Beschikking op uw Wob-verzoek van 10 juli 2018

Project	Second opinion Zwembad te Den Helder	UT09146
Betreft	Scheuren in de perrons en de wanden	
Opdrachtgever	Gemeente Den Helder, [REDACTED]	
Document	[REDACTED]	
Datum	02-04-2015	
	07-04-2015	
Behandeld	[REDACTED] (Bartels Ingenieursbureau b.v.)

Zwembad 't Heersdiep

Onderzoek naar scheuren in vloeren en badranden

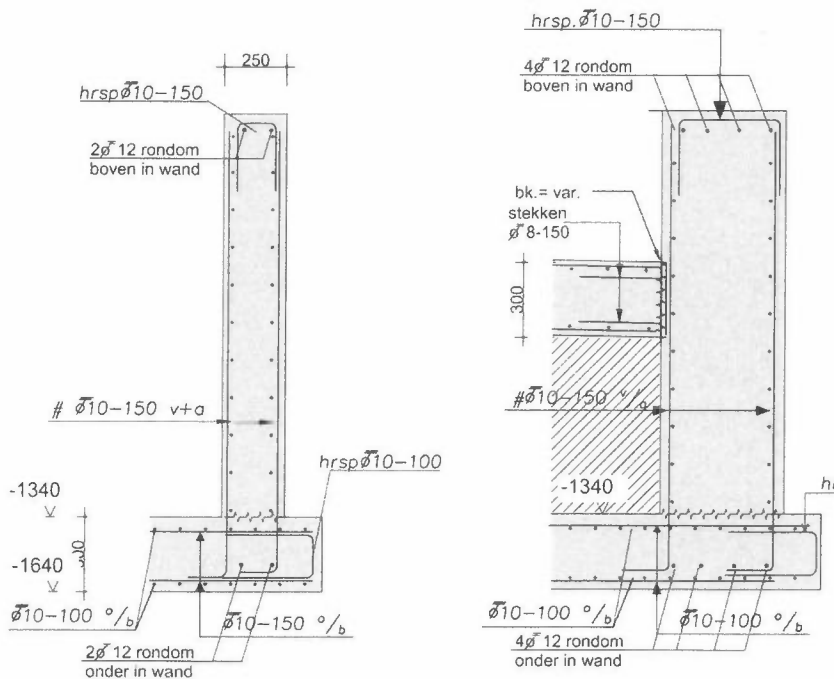
In de wanden van de bassins is de volgende wapening aanwezig (zie ook de details):

d=250: # $\bar{\sigma}$ 10-150 (v/a) = 524 mm² dit komt overeen met een wapeningspercentage van $\rho = 0,21\%$
d=496: # $\bar{\sigma}$ 10-150 (v/a) = 524 mm² dit komt overeen met een wapeningspercentage van $\rho = 0,11\%$

d=250mm: 1925mm² > 524mm², ca. 3,7x te weinig horizontale wapening
d=496mm: 3820mm² > 524mm², ca. 7,3x te weinig horizontale wapening

De cementsoort CEMIII/B 42,5 is een goede keuze voor het beperken van hydratatie-warmte, voor waterdichtheid en duurzaamheid. De betonkwaliteit C28/35 geeft eerder (krimp)scheuren dan C20/25. Dit in verband met een hogere treksterkte van het beton. De keuze voor C28/35 komt voort uit de keuze van de milieuklasse. Dit geeft meer wapening dan bij de betonkwaliteit C20/25 benodigd zou zijn.

Voor het berekenen van de sterkte van de wanden op de optredende belastingen zoals grond- en waterdruk, zijn de uitgangspunten zoals getekend goed. De wanddiktes en de toegepaste wapening zijn voor het gebruik en de functie van de bassins zeker voldoende.

2 Scheur in het perron van het recreatiebassin

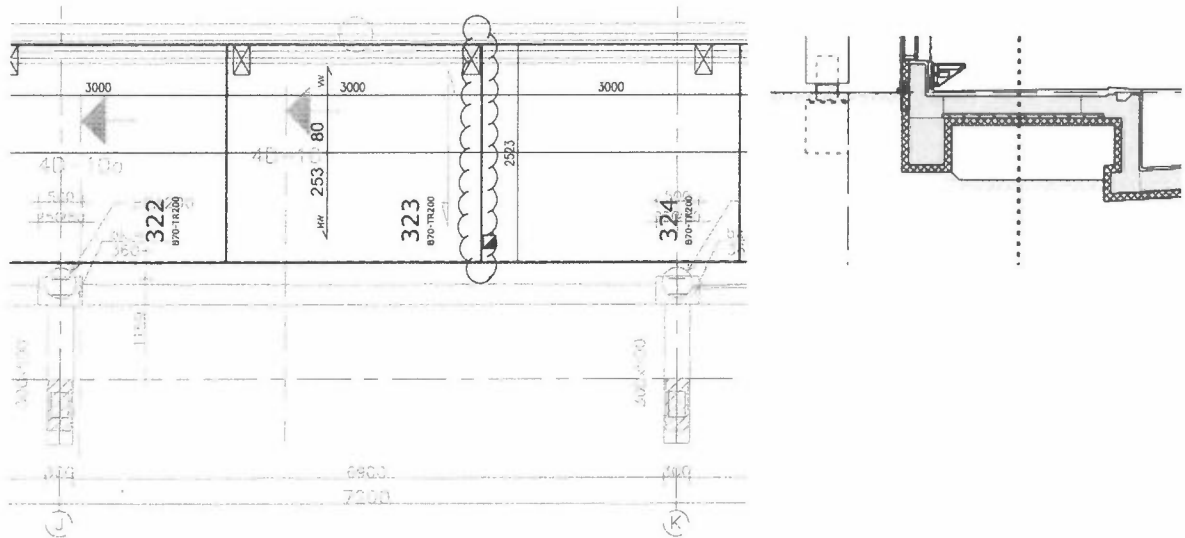
In de vloer is een duidelijke scheur aanwezig. De vloer is uitgevoerd als een breedplaatvloer en overspant van de gevelbalk naar de zwembadwand (zie doorsnede). Uit de tekeningen van de breedplaatleverancier blijkt dat de plaatnaad tussen plaat 323 en 324 overeenkomt met de positie van de scheur. Er is een bovennet # \varnothing 8-150 voorgeschreven en op iedere plaatnaad een voegnet V154. Een plaatnaad is wel de zwakste schakel van een breedplaatvloer, tevens is op deze locatie een put en een skimmer aanwezig, dit zal de meest voor de hand liggende positie zijn waar de eerste scheurvorming optreedt wanneer een vloer enige verhardingskrimp/kruip ondergaat.

De scheurvorming heeft geen invloed op de constructieve veiligheid. Dus ook niet in het gebruik waar deze vloer als functie voor bedoeld is. De scheurvorming heeft wel invloed op de duurzaamheid, de waterdichtheid en de esthetica van de vloer. Door intreden van zwembadwater kan de wapening gaan corroderen en mogelijk nog meer en grotere scheuren geven. Ook de aanwezigheid van scheuren in het tegelwerk is esthetisch niet gewenst.

Positie dilatatie (blauwe stippellijn):

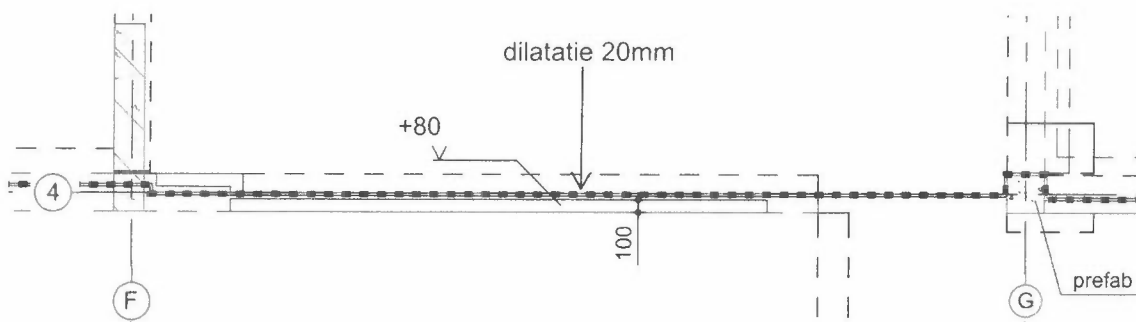
Ter plaatse van as 4 is een constructieve dilatatie aanwezig. Deze dilatatie is rondom in de kelderbak doorgezet en ter plaatse van grondwaterkering voorzien van Schrupf voegenband. In de begane grondvloer, zie detail, is verticaal in de dilatatie tempex toegepast. Er is een glijfolie toegepast aan de onderzijde van de op de nok liggende vloer. Wat opvalt is dat de dilatatie ter plaatse van de kolom op as G4 om de kolom heen loopt en de dilatatie op deze wijze verstoort. De bewegingsvrijheid van de vloer evenwijdig aan de dilatatie wordt door deze vast staande kolom mogelijk verhindert. Hierdoor ontstaat een beperkte werking van de dilatatie en zijn er

6 Scheur in het perron naast het doelgroepenbassin

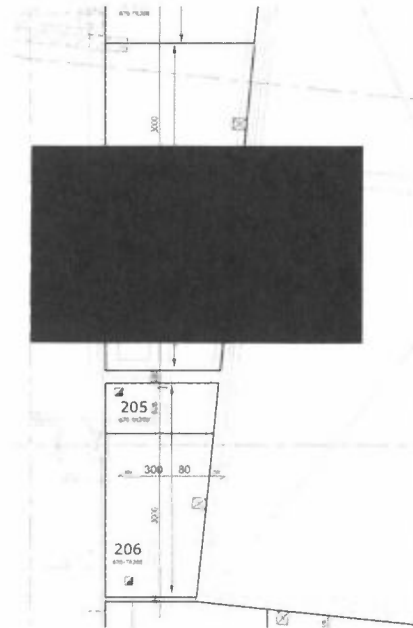
De vloer is uitgevoerd als een breedplaatvloer en overspant van de gevelwand naar de zwembadwand. Uit de tekeningen van de breedplaatleverancier is de naaststaande plaatindeling bekend. Er is een bovennet # \varnothing 8-150 voorgeschreven en op iedere plaatnaad een voegnet V154.

De scheur valt samen met de breedplaat-naad. Hier zit de zwakste schakel van een breedplaatvloer en is de positie waar de eerste scheurvorming optreedt wanneer een vloer enige verhardingskrimp/kruip ondergaat.

Foto 1:

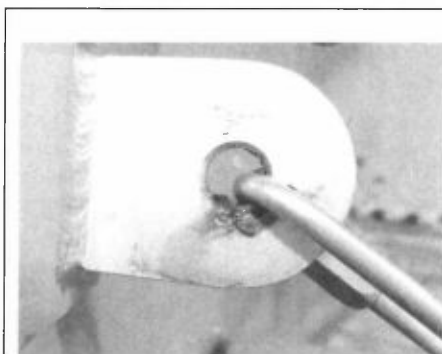
Corrosie op de rvs persluchtleidingen in de duikkoepel. Door het buigen zijn spanningen in het materiaal geïntroduceerd. Door de inwerking van chloor wordt de leiding aangetast en kan gaan scheuren.

Foto 4:

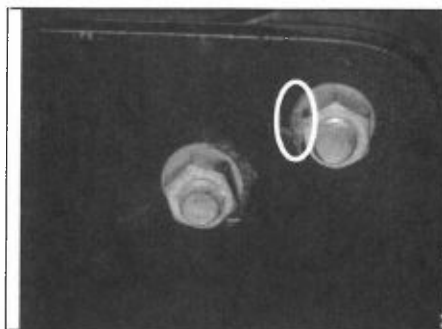
De bouten die de glasplaten bevestigen in de sponning zijn van rvs kwaliteit A2. Deze kwaliteit is gevoelig voor SCC in zwembad milieu. Rechts onder lijkt aantasting zichtbaar.

Foto 13:

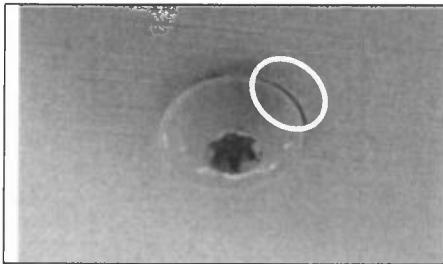
Bevestiging van de scharnieren in de deuren. De boutjes zijn klein en kunnen daarom snel doorgeroest zijn. Vervangen door verzinktstalen bouten geeft meer zekerheid.

Foto 14:

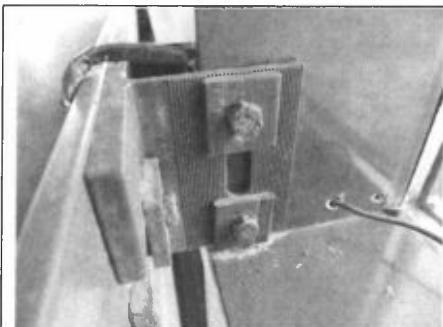
Op de bevestigings-middelen van de plafond beplating is geen markering aangetroffen. Er lijkt enige corrosie onder de rand naar buiten te komen.

Foto 15:

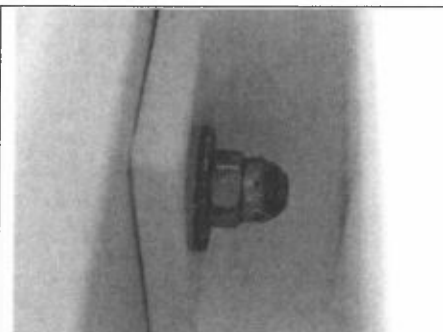
Gecorrodeerde rvs bouten van de bevestiging van de pui aan het stalen gebint. Door de combinatie van staal aluminium en rvs is er een versnelde corrosie. De rvs bouten dienen vervangen te worden voor gegalvaniseerde stalen bouten.

Foto 16:

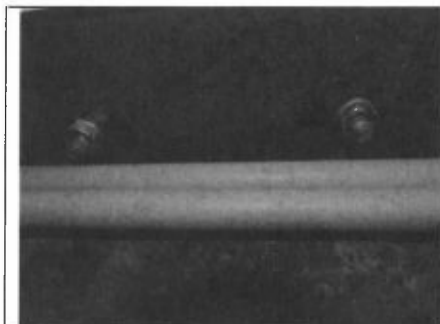
Bevestiging van de zitbankjes aan de muur. De bovenste bevestigingen zijn rvs dopmoeren, de onderste bouten zijn gegalvaniseerde bouten. De rvs dopmoeren zijn waarschijnlijk voor optische redenen gemonteerd, de gegalvaniseerde bouten voldoen beter.

Foto 17:

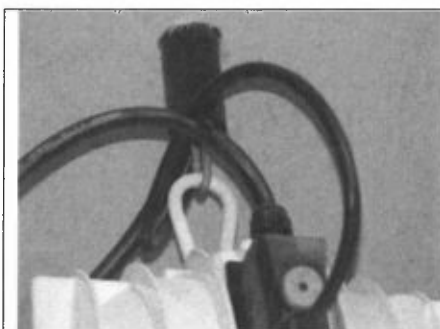
De bevestiging van de aluminium pui aan het stalen gebint wordt ook hier door rvs boutverbindingen gerealiseerd. Beter is het om deze te vervangen door gegalvaniseerde stalen boutverbindingen. Bij breuk van de bouten valt de pui naar buiten.

Foto 18:

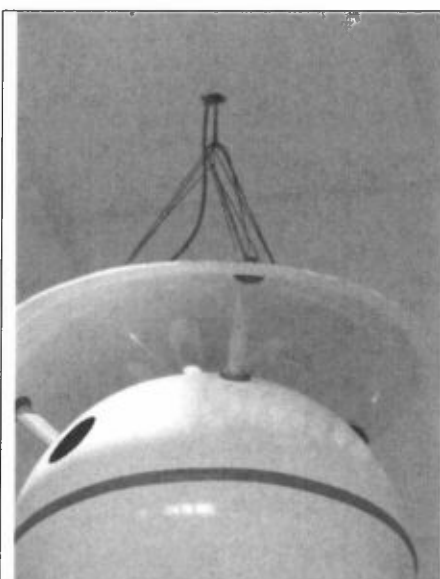
Ophanging van de lamp. De ketting lijkt gegalvaniseerd staal, maar waarmee de ketting aan het plafond is bevestigd is niet te controleren. Dit is een potentieel gevaarlijke constructie omdat de toegankelijkheid tot controle onvoldoende is. Het materiaal van de karabijnhaak is ook onbekend.

Foto 19:

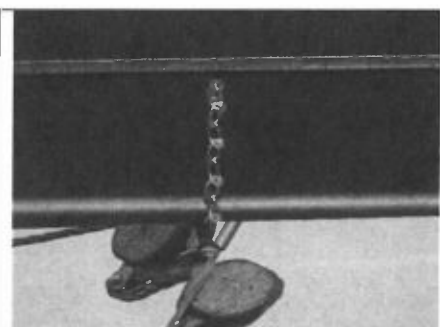
Ophanging van de geluidsbox. Dit is een potentieel gevaarlijke constructie omdat de toegankelijkheid tot controle van deze constructie niet aanwezig is. Ook de bevestigingen boven het systeemplafond zijn niet te inspecteren. Indien boven het plafond een rvs bevestiging is toegepast, bestaat het gevaar voor vallen van de geluidsbox.

Foto 20:

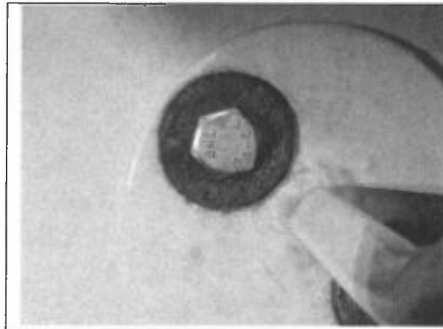
Ophanging van foto's langs de wanden. De ketting lijkt gegalvaniseerd, maar de bouten van RVS. Er is geen zekerheid over de materialen. De constructie is niet toegankelijk. Maar de ophanging van de foto's is slechts enkele weken oud.
